Ampliación del estudio sobre la observancia del reglamento de construcciones en las edificaciones nuevas del Distrito Federal

Elaborado por el
Instituto de Ingeniería de la UNAM
para la
Secretaría de Obras y Servicios del Gobierno del Distrito Federal

Diciembre 2009

Anexo B. Revisión de memorias de cálculo y planos estructurales **B-1**

Figura 1. Geometría en planta del edificio

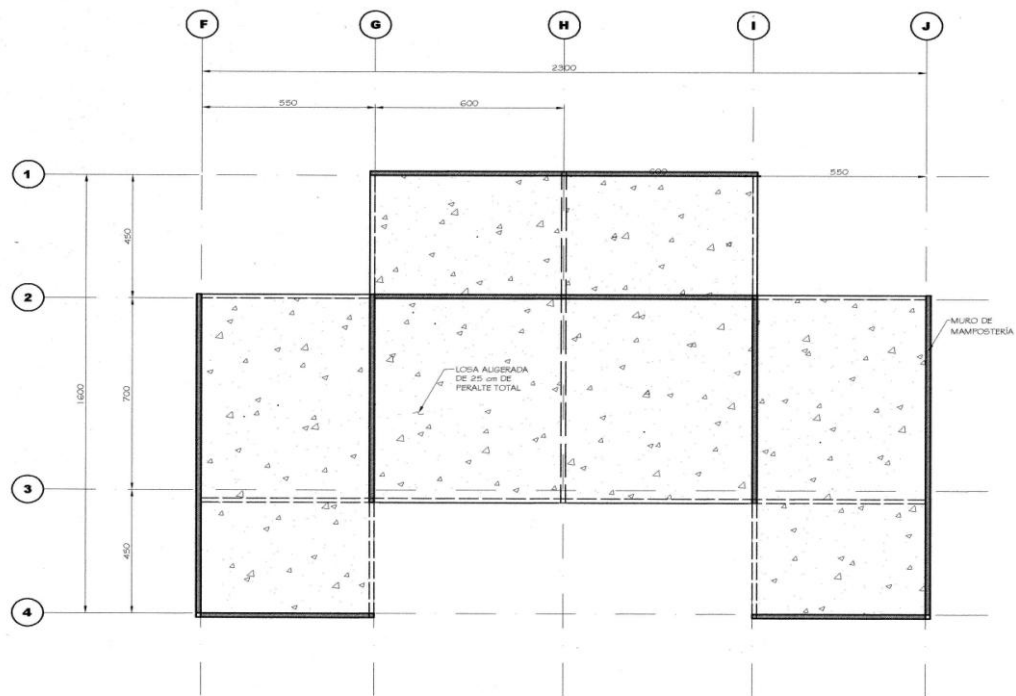
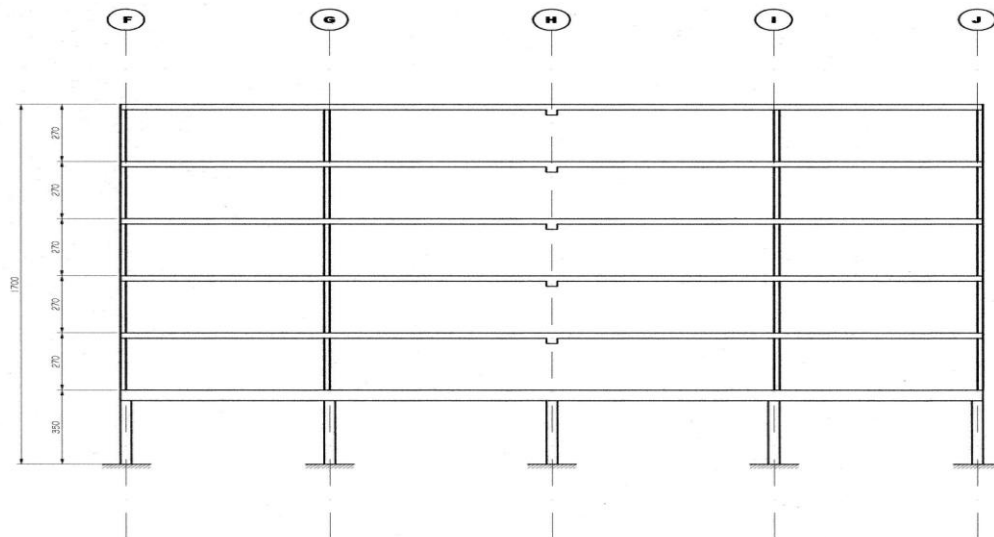
Como se puede observar en la Figura 1, el inmueble en planta presenta salientes importantes que, de acuerdo a la norma referida, la clasifica como una estructura irregular que puede ser analizada sísmicamente por el método estático. Sin embargo, para tener una mejor comprensión del

Figura 10 Distorsión de entrepiso PB-1er N

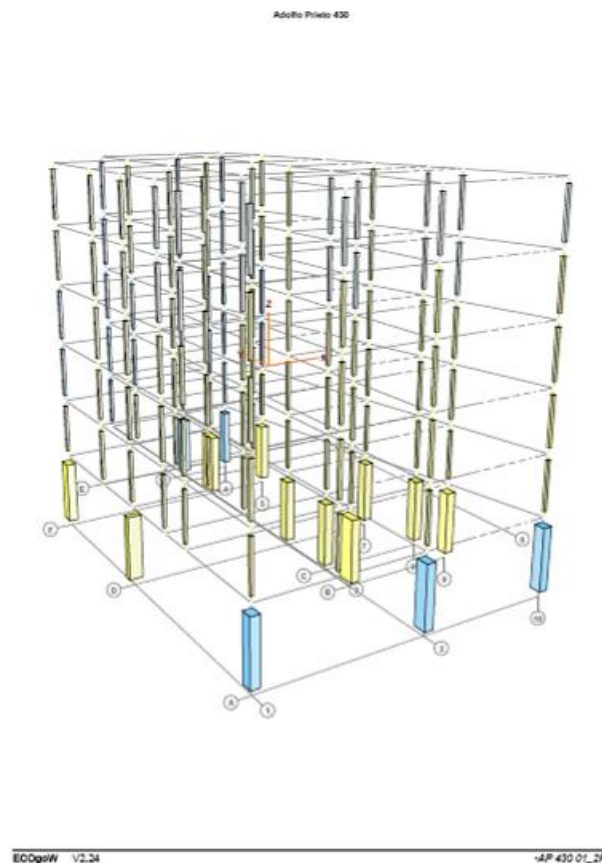
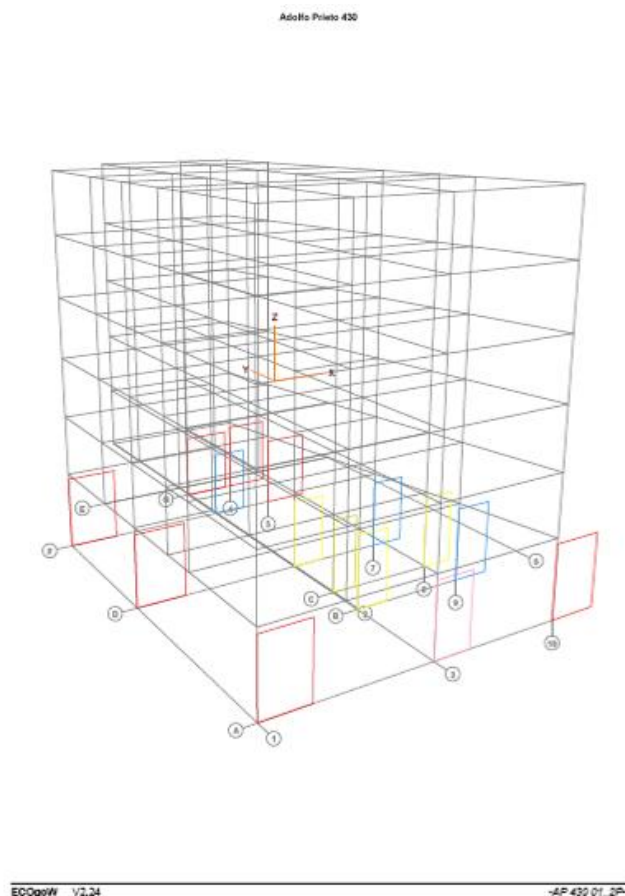
La revisión del Estado Límite Último, de acuerdo con las NTC-Concreto-04, se presenta en la Figura 11. Como se puede apreciar en la figura, varias columnas de Planta Baja sufrirán un deterioro importante ante el evento sísmico de diseño (columnas en rojo) ya que no tienen la capacidad requerida, debido principalmente a los grandes efectos de torsión. Así, podemos decir que este edificio **no cumple** con el Estado Límite Último.

Figura 15. Distorsión de entrepiso PB-1er N

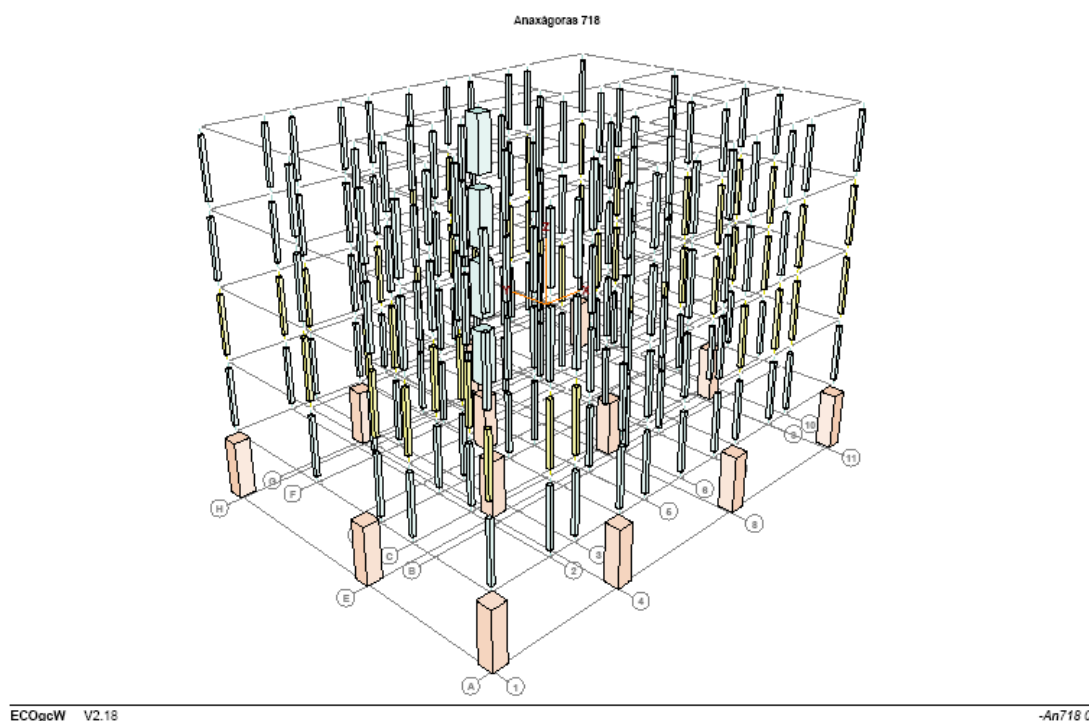
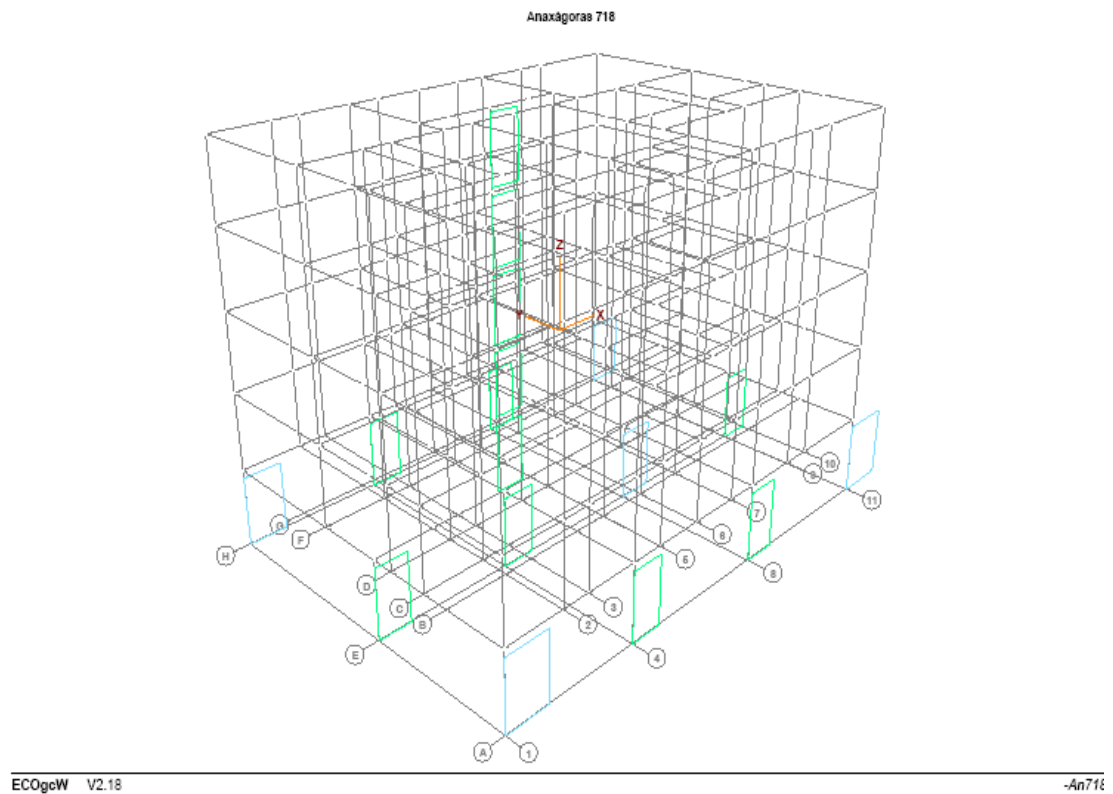
La revisión del Estado Límite Último, de acuerdo con las NTC-Concreto-04, se presenta en la Figura 15. Como se puede apreciar en la figura, todas columnas de Planta Baja y de los niveles superiores tienen la capacidad de resistir el evento sísmico de diseño. Así, podemos decir que este edificio **cumple** con el Estado Límite Último.

Figura 20. Distorsión de entrepiso PB-1er N

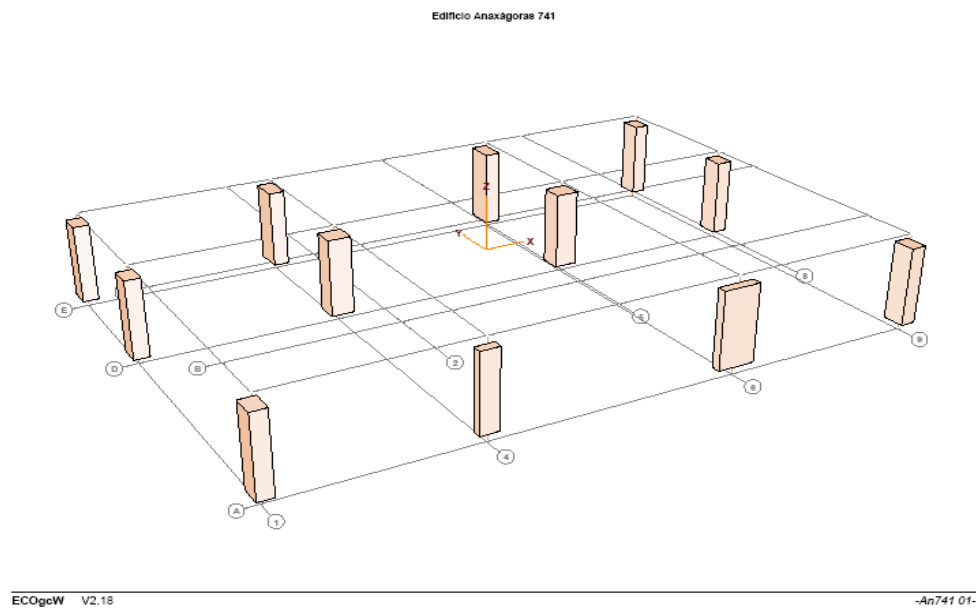
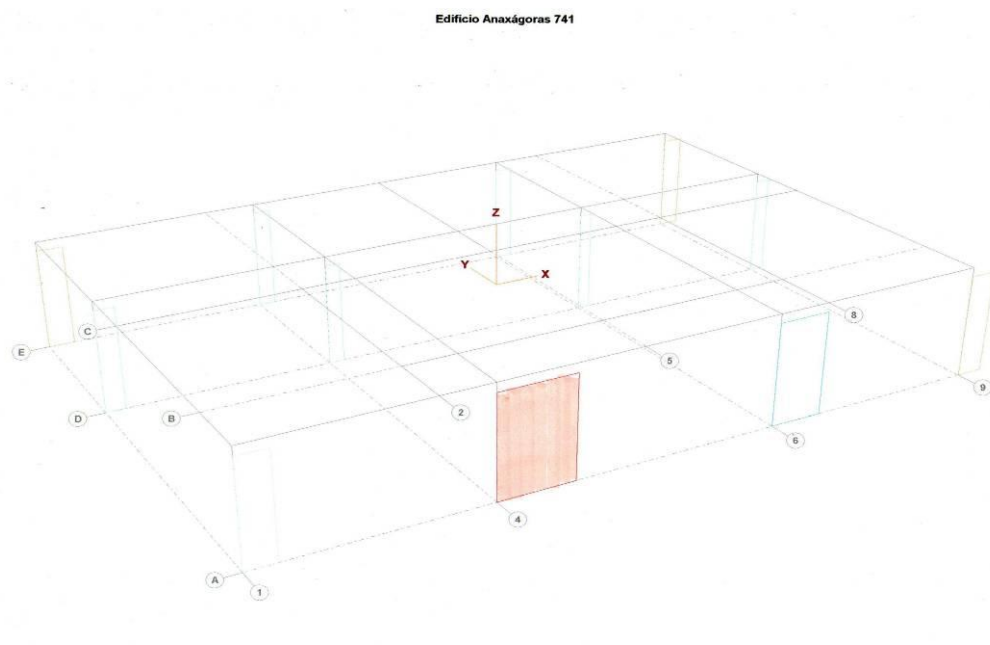
Al revisar las resistencias de los elementos estructurales encontramos que las trabes del 1er Nivel deben tener porcentajes de $\tau = 0.01$, en las secciones críticas, condición que entra dentro de los porcentajes de acero de refuerzo permitido por las NTC-Concreto-04. Sin embargo, la evaluación de las resistencias de las columnas arroja que 1 de las 12 columnas de Planta Baja sufriría un deterioro importante ante el evento sísmico de diseño, debido principalmente a los grandes efectos de esbeltez que presentan las columnas en la dirección longitudinal. La Figura 21 permite observar los elementos columna críticos en PB que están en color naranja. Así, podemos decir que este edificio **no cumple** con el Estado Límite Último.
